1. Inleiding

Voor de vernieuwing van skatepark 't Landje is tussen 16 juni 2025 en 20 juli 2025 een inspraakprocedure doorlopen van de volgende documenten:

- Ontwerpnota V003, Skatepark 't Landje (d.d. 11 juni 2025), met de bijlagen:
 - Bijlage 1: 20250409 - Sessie Haarlem 20250226;
 - Bijlage 2: VO 't Landje V002 16-05-2025.

Afbeelding 1.1 Voorlopig Ontwerp

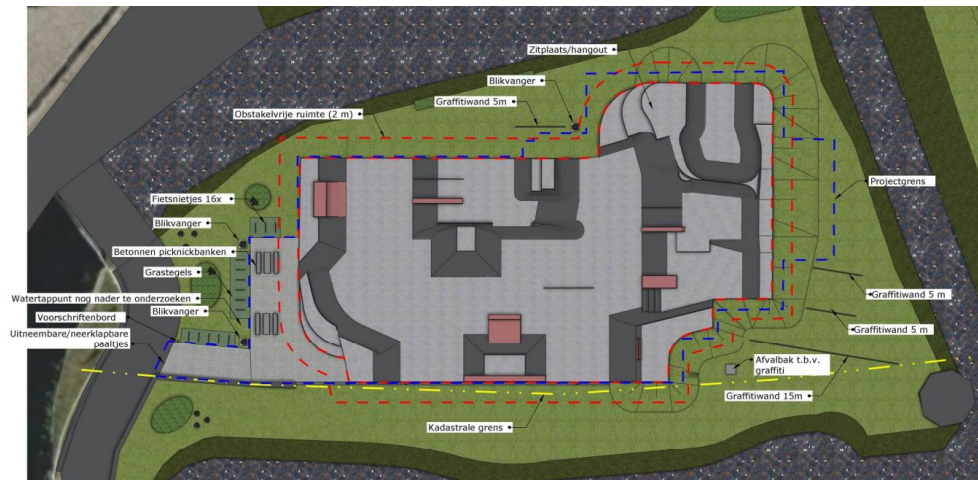
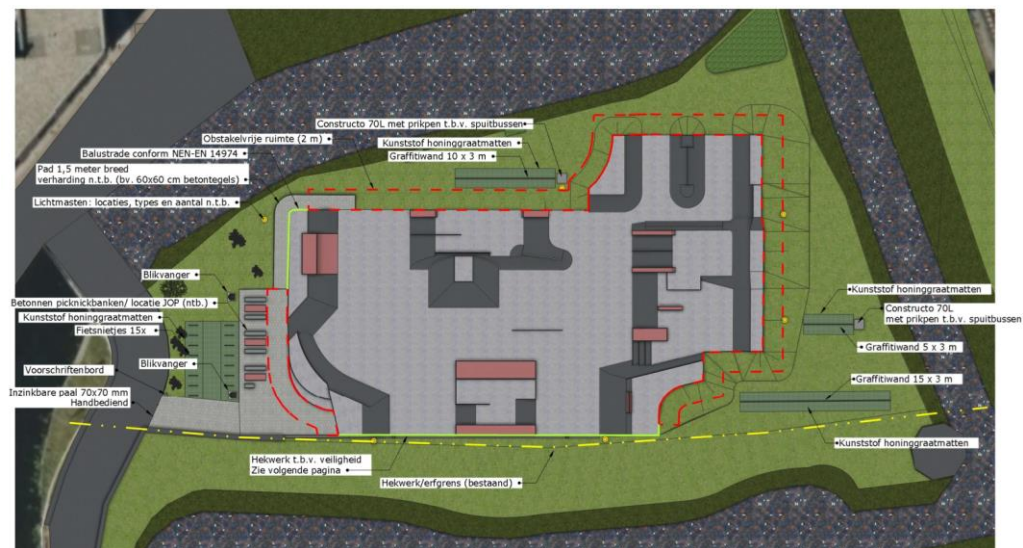
(31) De rail op nummer 31 past daar niet, waar hij wel zou passen is moeilijk te zeggen, want een echte plek die schreeuwd voor een flatrail is er niet.

Hij past daar niet om meerdere redenen: Als je vanaf brug kant een grind doet dan is de uitweg versperd door (27) & (28). Als je vanaf het spoor komt, dan moet je of een trap af springen, of je begint aan de onderkant van de trap, als je dat doet is de aanloop niet alleen lastig, je zit tegelijkertijd mensen in de weg die gebruik willen maken van (29), (28) & (27). Tot slot is er nog het vervelendste, als je vanuit (29) hoog naar laag gaat, (door een ""wallride"" te doen) dan zal je uitkomen wallride tegen de rail aanstoten. Ik denk dat het park beter is zonder deze rail. In ieder geval niet op die plek waar hij zoveel lijnen versperd."

(9) is hoe dan ook te hoog voor de plek in het park en de andere hoogtes. Tussen (9) en een plek waar je vandaan zou komen als (14) of (23)/(24) zit 50-80 cm hoogte verschil. Dat is erg veel voor hoe kort de aanloop kan zijn. Een hoge quarter (9) is veel meer op zijn plek aan de rand van het park. Verder doet de combinatie van acht en negen denken aan een ""boxjump"" maar het zijn beide quarters, er is niet genoeg ruimte om goede vaart te krijgen en als je van trein naar brug kant op zou springen dan is er niet echt iets om de snelheid mee weg te werken. Een hoge quarter op de plek van (1) zou wel een stop gelegenheid bieden. Als het echter niet bedoelt is als sprong, dan is er een gebrek aan onderbreking tussen het park. Als het geen sprong zou moeten zijn, dan zou ik een veel duidelijkere splitsing in het park willen zien. (8) en (9) zouden dan dus niet als combinatie opgevat moeten kunnen worden en er zou een duidelijke versperring tegen de sprong moeten zijn."

Er is werkelijk geen enkele reden die ik kan bedenken om de aangelegen ""quarter"" van de ""bowl"" zo'n rare knik te geven. Voor airs is de overgang (17) --> (18) al een ding en dus zou het fijner zijn om een beter flow te hebben door (14) & (13) met een enkele bocht (dus niet een S) te verbinden. Als (13) iets naar achter getekend zou zijn, dan kan hij mooi overlopen met (14) terwijl hij nog parallel loopt met (18). Dit of laat (13) inwaards (vanuit de ""bowl"") naar rechts toe lopen. Dat je als het ware in plaats van een U een rookworst hebt.

Dit doet denken aan het oude 'Skatepark Santpoort Noord'. Hier vrees ik echter dat de ""banks"" niet stijl genoeg zijn voor soepele airs uit (2).

Naar aanleiding van de reacties hebben we wijzigingen aangebracht in het ontwerp. Dit is er gewijzigd:

- De breedte van verschillende elementen in het midden van het skatepark is aangepast zodat ruimte is gemaakt om onder andere de rail (element 31 uit het VO) te verplaatsen.

- De bowl-sectie is aangepast. Hiervoor is een mini-ramp (kleine halfpipe) teruggekomen die dezelfde doelgroep bedient op een meer toegankelijke manier met een open vormgeving richting de rest van het skatepark.

- Element 32, 33 en 34 uit het VO zijn komen te vervallen.
- Het zitelement (element 12 uit het VO) is komen te vervallen. De blikvanger (afvalbak met grote inwerpopening) aan de lange zijde van het skatepark is daarom ook komen te vervallen.

- Aan de zijde van element 1 uit het VO komt een verhard pad voor de toegankelijkheid van het skatepark.
- Een hekwerk is toegevoegd aan de oostkant van het skatepark op grond van gemeente Haarlem, dit is ter hoogte van de kadastralegrens met het naast gelegen perceel.

- De middelste van de drie graffitiwanden wordt mogelijk naast de alleenstaande graffitiwand geplaatst. Als bij plaatsing blijkt dat dit in verband met boomwortels niet mogelijk is, komt deze te vervallen.

- De zitbankjes zijn een kwartslag gedraaid en er is een extra picknick bank toegevoegd.
- Er wordt ook een overdekte picknicktafel op het skatepark geplaatst.

De afmetingen van verschillende elementen zijn heroverwogen waardoor er ruimte is ontstaan om de locatie van de flatrail aan te passen. Deze staat nu niet meer in de aan- en uitloop van andere elementen.

(9) is bedoeld als uitloop voor de fly out (14). Het doel is om grote snelheidsverschillen (gevaarlijke situaties) tussen doelgroepen te vermijden. Het doel van (9) is niet enkel om te dienen als hoog transition element. Het is ook geen boxjump.

De bowl is vervangen door een meer toegankelijke mini-ramp waarmee de beoogde doelgroep voor de transition-sectie alsnog wordt bedient, hetzij in een andere vorm.
